**OGGETTO:** Progetto Definitivo del nuovo collegamento ferroviario Stazione di Bergamo – “Aeroporto Orio al Serio”.

Lotto 1: Nuova linea Bergamo – Orio al Serio con modifiche alla radice Est del PRG di Bergamo e del PRG di Orio al Serio.

**OSSERVAZIONE**

**Allegato 3 - Stralcio Tav. Planimetria acque meteoriche tav.1/6 (NM2701D26P7ID0002001A)**

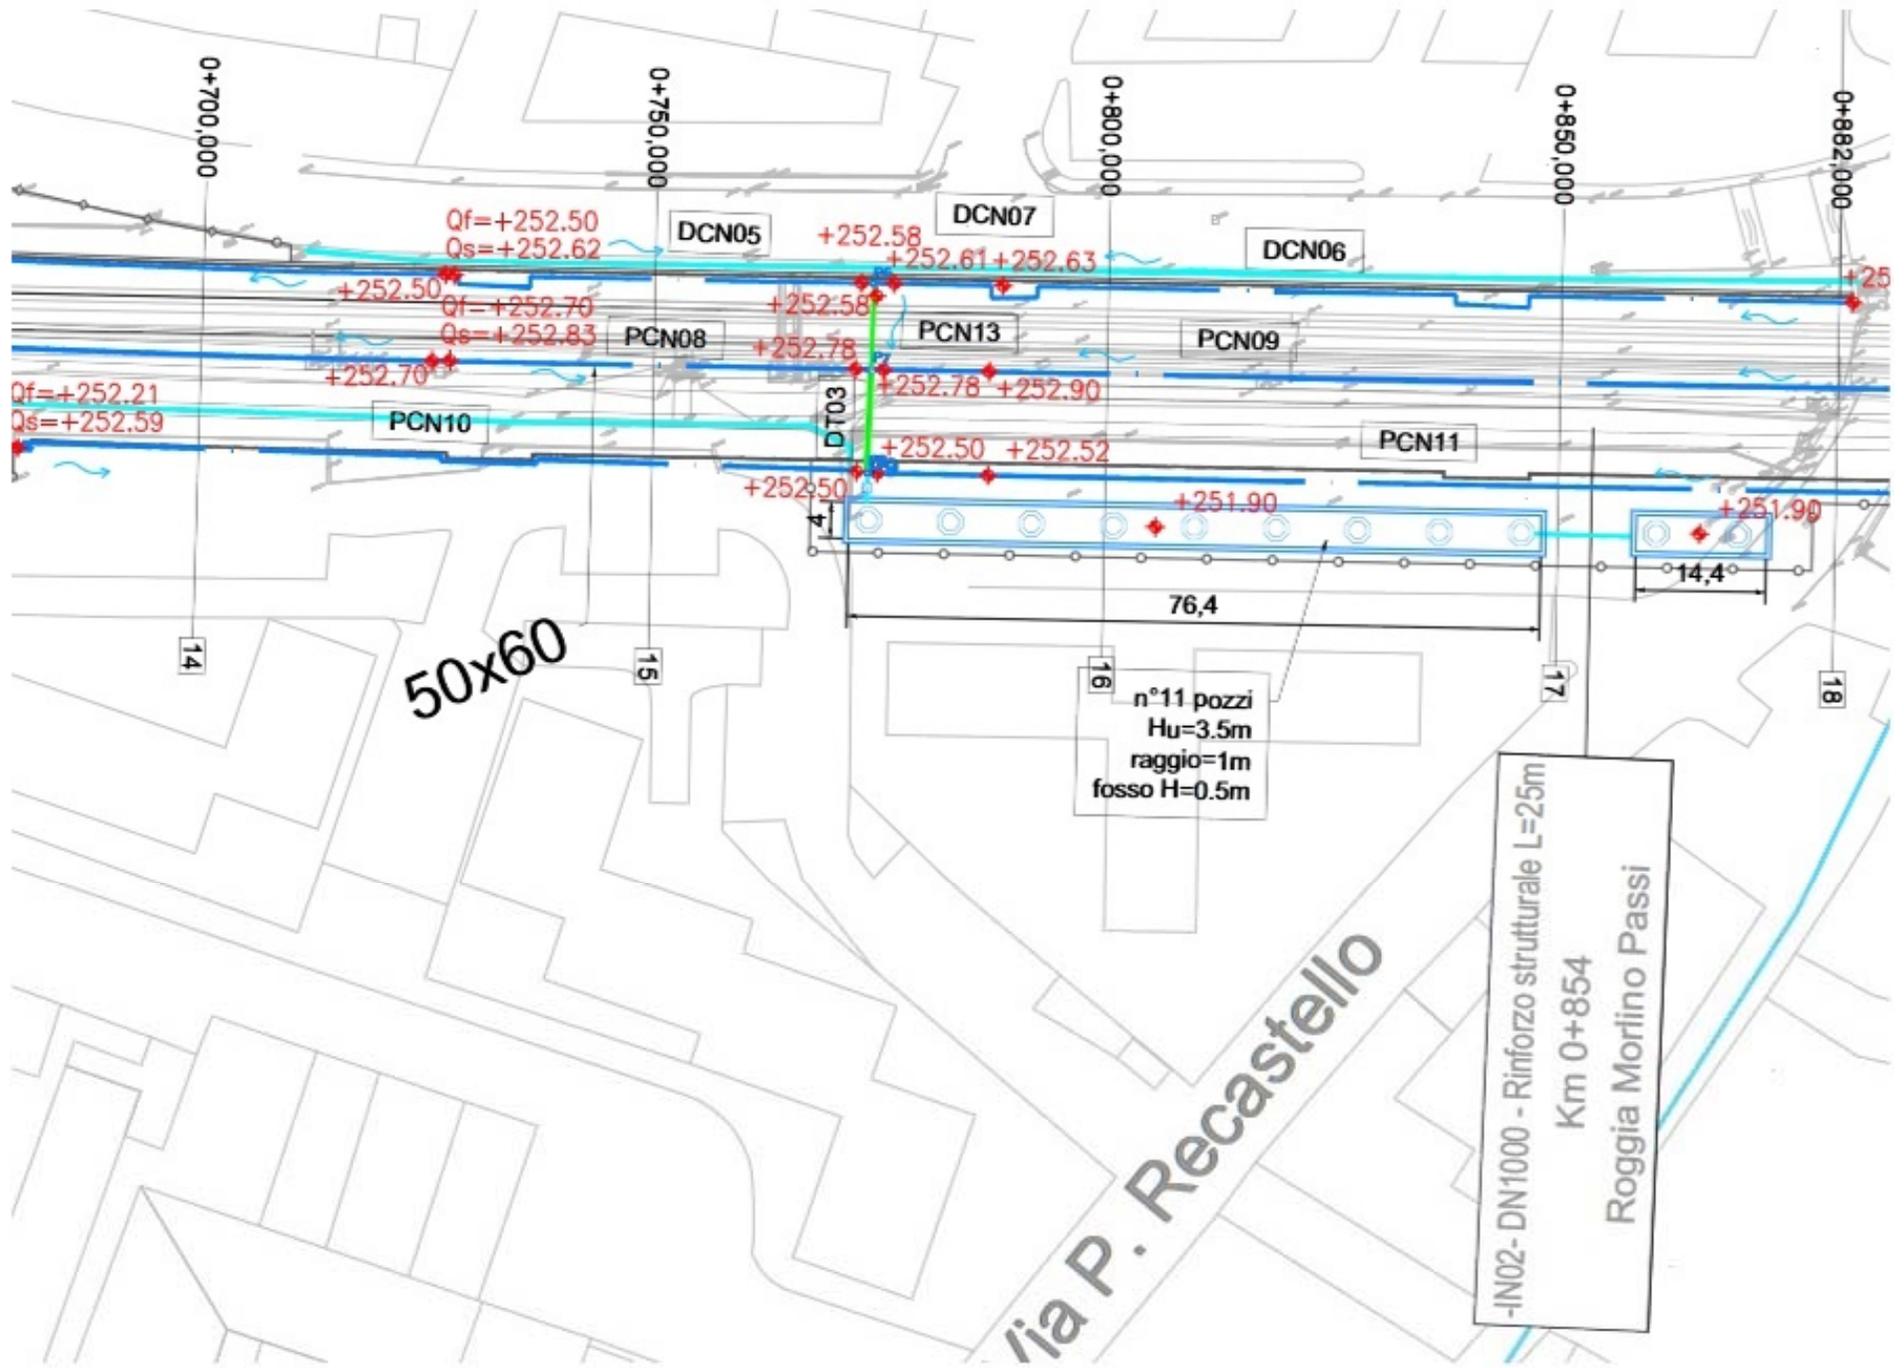
- in data 17 dicembre 2020 è stato pubblicato avviso di avvio del procedimento in oggetto;
- il Condominio Felice è dotato di aree di pertinenza destinate a parcheggio e verde attrezzato e piantumato coinvolte nell'intervento sia per l'allargamento della sede ferroviaria che, soprattutto, per la collocazione di una batteria di 11 pozzi perdenti superficiali;

- l'ipotesi di esproprio interessa una superficie di 1231 corrispondente all'intera area pertinenziale posta a nord;
- l'ipotesi di esproprio è finalizzato solo in minima parte (circa 230 mq.) alla realizzazione della nuova sede ferroviaria e per lo più (circa 1.000 mq) a formazione di opere accessorie ( pozzi perdenti di smaltimento acque meteoriche ubicati a circa mt. 10 dall'edificio);

In questo modo la collocazione progettuale di una batteria di 11 pozzi perdenti nella citata proprietà condominiale desta grandissima preoccupazione e pare inconcepibile, visto che sono reperibili aree diverse, non utilizzate e non vissute, nelle immediate vicinanze.

Sostanzialmente si è certi che vi saranno grandi problematiche di allagamenti venendo aumentato notevolmente il carico di acque da smaltire, in un'area che fra l'altro è ubicata in una depressione, rispetto alla strada e alle altre proprietà circostanti.

Dai documenti progettuali non è dimostrata la necessità di ubicare proprio nell'area di pertinenza del "Condominio Felice" la rete di drenaggio delle acque meteoriche provenienti dalla piattaforma ferroviaria, visto che pare più idonea e senza rischi di danni l'area in prossimità delle sezioni n. 20 e 21, in coincidenza di una linea ferroviaria non più utilizzata (ex officina FERVET), oppure a sud, nell'adiacente campo agricolo.

sia mantenuta intatta, e non divenga oggetto di intervento, l'area verde e parcheggio di proprietà del Condominio Felice di via Pizzo Recastello 6, 6a, 6b per la quale è previsto l'esproprio e che la collocazione di 11 pozzi perdenti, qualora necessari, sia attuata in altra sede.

# ALLEGATO n.5 – STRALCIO ORTOFOTO

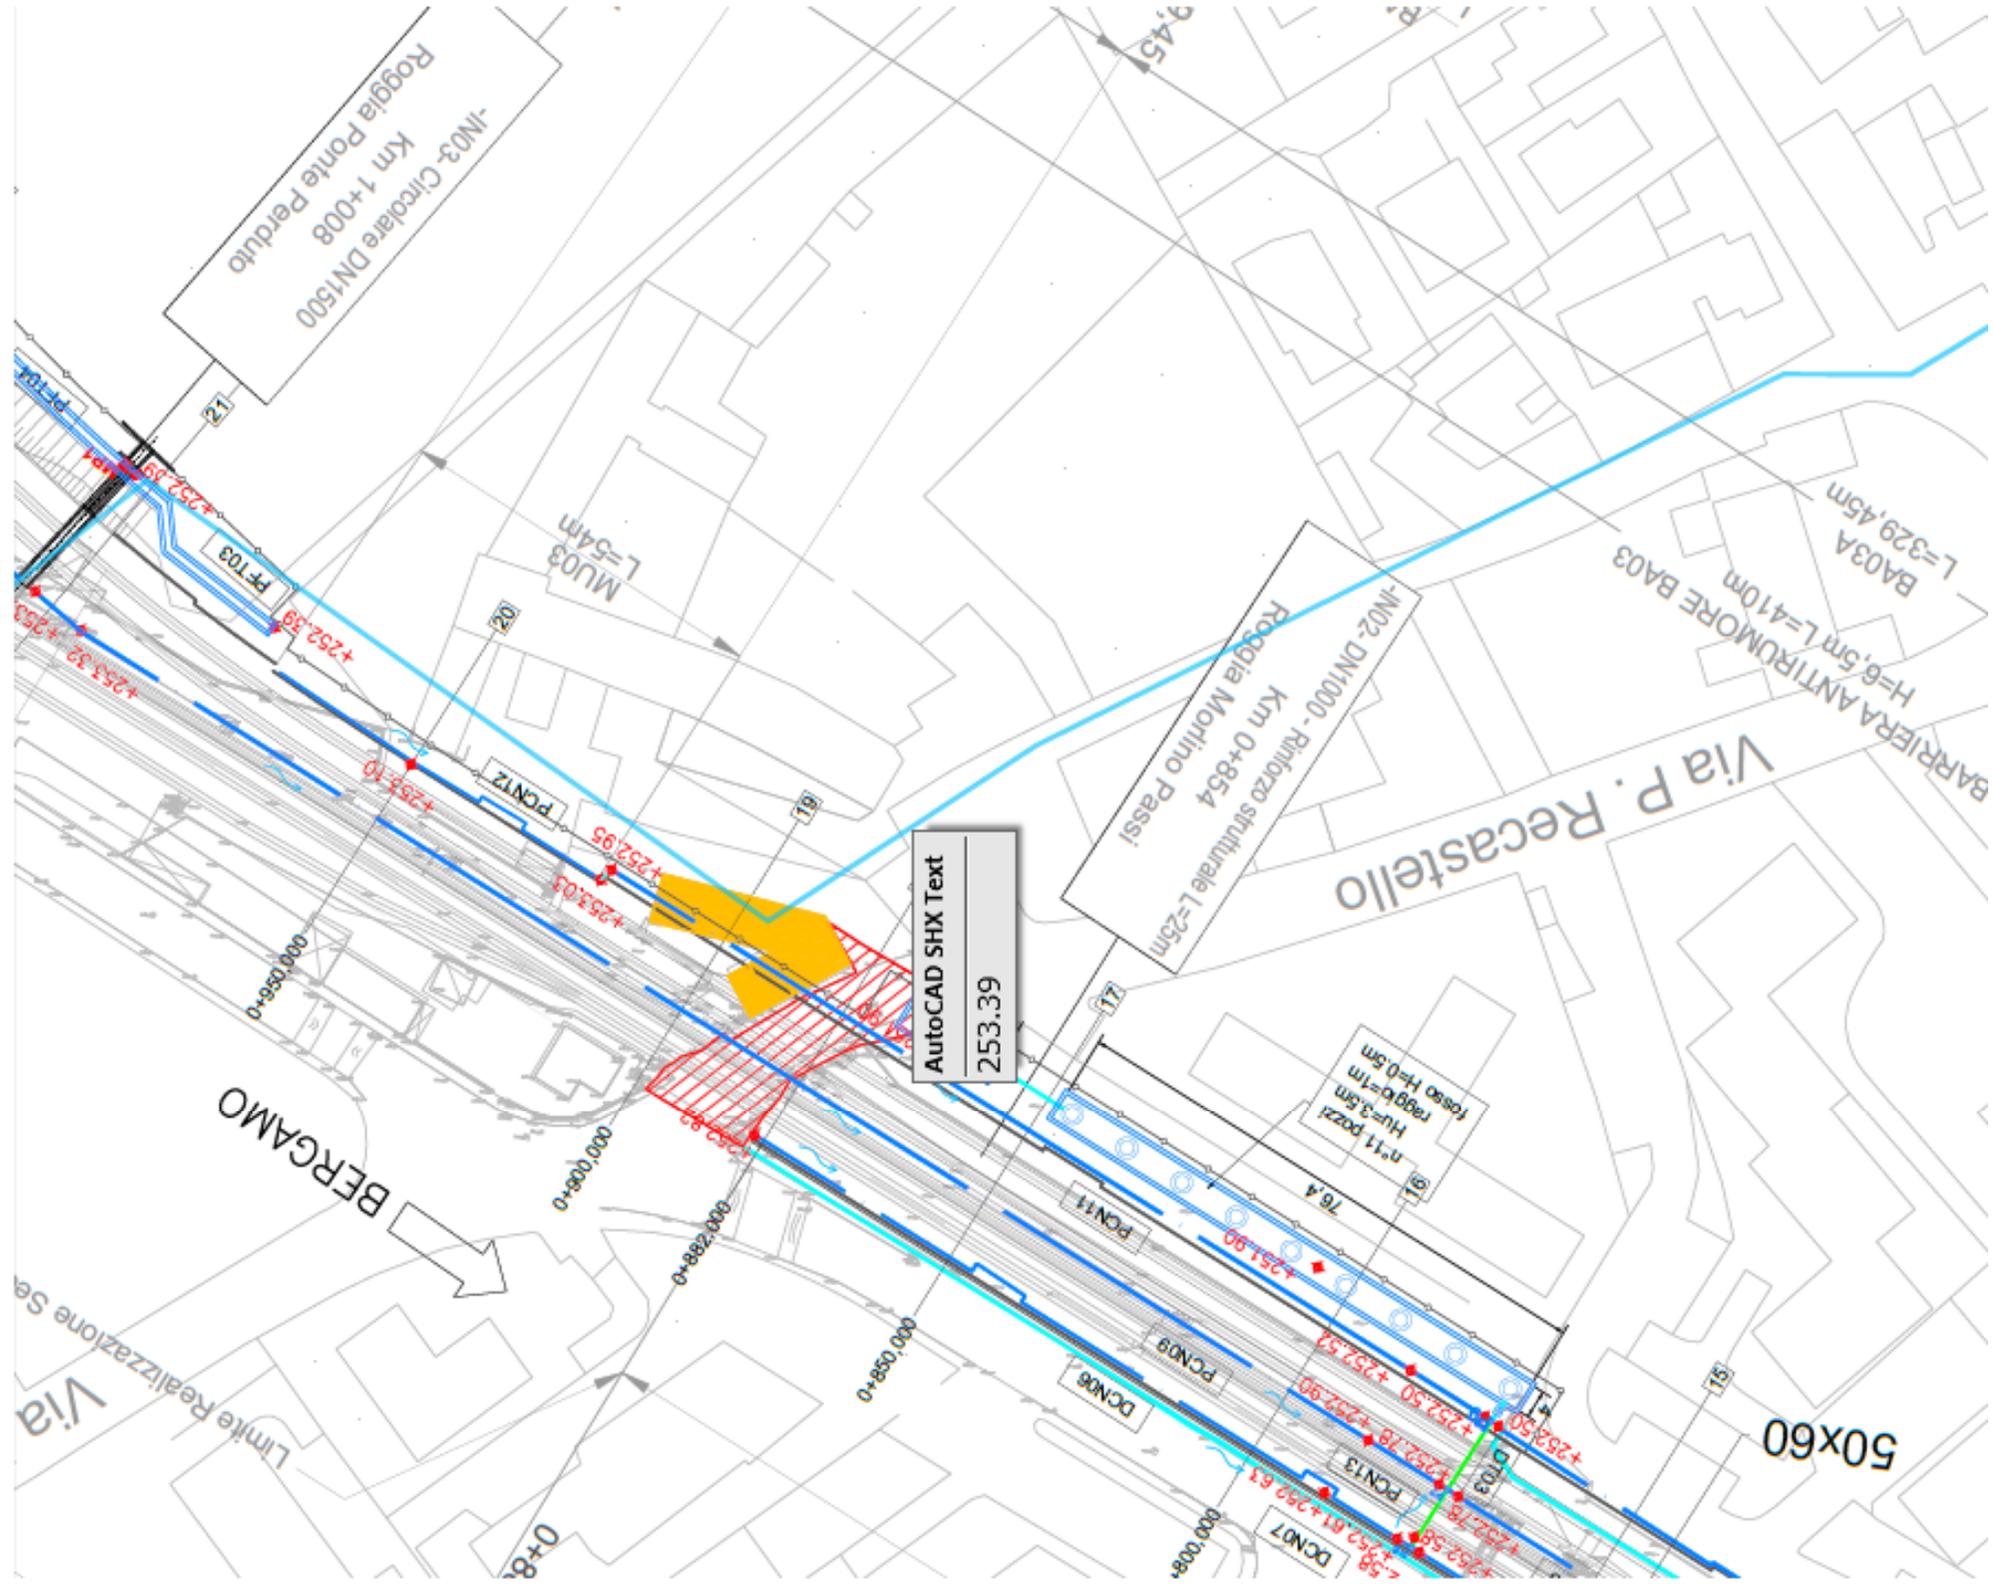
Un'alternativa, molto meno invasiva e su area comunale, è rappresentata dalla superficie in prossimità dell'attuale passerella pedonale di superamento della ferrovia, a nord-ovest della stessa.

<b>CODICE RICETTORE</b>	<b>2057</b>
-------------------------	-------------

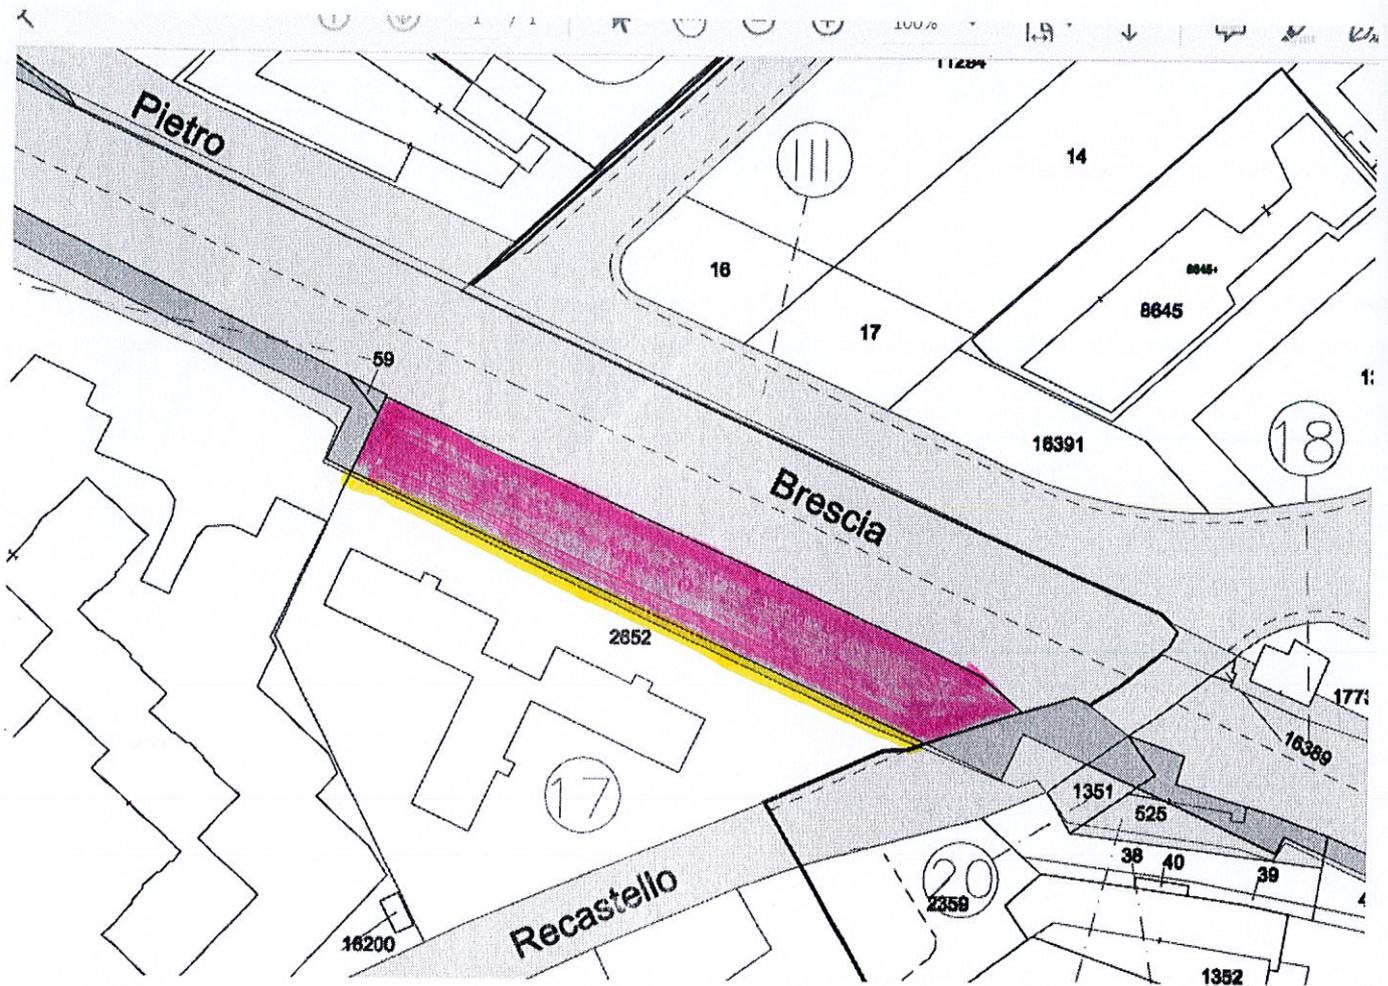
- si evidenzia dall'esame del progetto che il rilievo dello stato di fatto relativamente al Condominio, è impreciso, se non errato: in esso, si riporta che la distanza dell'edificio è di mt 40,00 dal binario più vicino della ferrovia e che l'edificio sia costituito da due piani fuori terra.

In realtà, la distanza reale tra edificio e binario più vicino della ferrovia attuale è di 30,00 mt che, a progetto realizzato, diverrà di 20,00 mt.

Inoltre, il Condominio è dotato di sette piani fuori terra, anziché due come riportato nella scheda illustrante lo stato di fatto.

Si richiede, pertanto, che il progetto sia rivisto in relazione al corretto rilievo dello stato di fatto, sia dimensionale, dell'edificio e delle distanze, che materico, inteso come componenti delle superfici esterne dell'edificio, con particolare riferimento ai serramenti, con un'approfondita valutazione dell'impatto acustico, che, da una prima analisi sommaria, non potrà che essere negativa, individuando un'area diversa per la collocazione di 11 pozzi perpendenti destinati a raccogliere le acque provenienti dalla piattaforma ferroviaria, con il conseguente taglio di oltre 50 piante di cui 30 di alto fusto;
